COMITATO NO AL CARBONE

Oggetto: Osservazioni al procedimento di VIA (ID 3123 VIP dell'08/09/2015) dell'istante Brundisium Srl in merito alla realizzazione di un "Deposito costiero di idrocarburi con annesso terminale di carico prospiciente la banchina di Costa Morena, nel porto medio di Brindisi".

FIGURA 17 - TRACCIATO TERMINALE DI PROGETTO

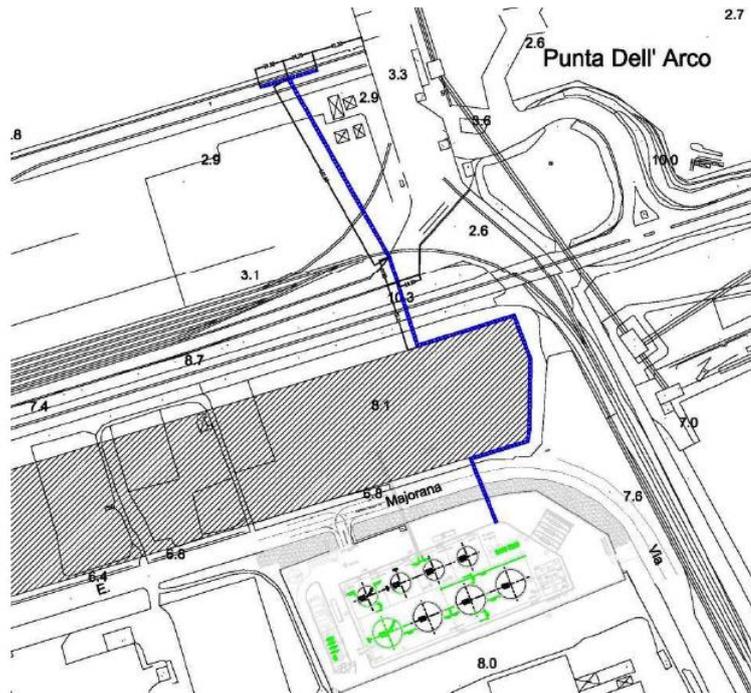
Non avendo inserito neppure la planimetria con l'ubicazione dei sondaggi ambientali (eventualmente) effettuati, il SIA non giustifica l'esecuzione della "caratterizzazione" anche nel tratto di condotta (da rifare) di adduzione al molo di Costa Morena, almeno nella parte di proprietà del Consorzio ASI.

Di certo, in considerazione del fatto che il Piano di Caratterizzazione è stato effettuato negli anni 2008/2009, così come riportato, il nuovo tratto di condotta che "aggira" l'area di proprietà del Consorzio ASI, essendo recente nella definizione planimetrica, non può essere stato caratterizzato chimicamente ed inserito nella richiamata "bonifica".

Tale ultimo aspetto risulta rilevante in virtù del fatto che il nuovo tratto di condotta (congiuntamente a quello da realizzare a Costa Morena) avrà una profondità di 2 m. ed una larghezza di 1 m. (vedi computo metrico) e quindi andava verificata la "contaminazione" dei terreni sottoposti a scavo, ancor prima di definirne la destinazione finale.

Sempre in merito alla condotta del terminale di carico sita su Costa Morena, si ritiene poco ammissibile il demandare a "futura" caratterizzazione chimica (inserita nel Piano triennale delle OO.PP da parte dell'Autorità portuale); ciò ancor più, come riportato al cap. 2.7 del SIA, che il 2015 è in fase terminale e la caratterizzazione non è affatto ancora iniziata!

La planimetria che segue riporta, in azzurro, tutto il tratto di condotta di adduzione con la modifica, rispetto all'esistente, di "aggiramento" della proprietà del Consorzio ASI e sulla quale è prevista la realizzazione di un "centro Intermodale".
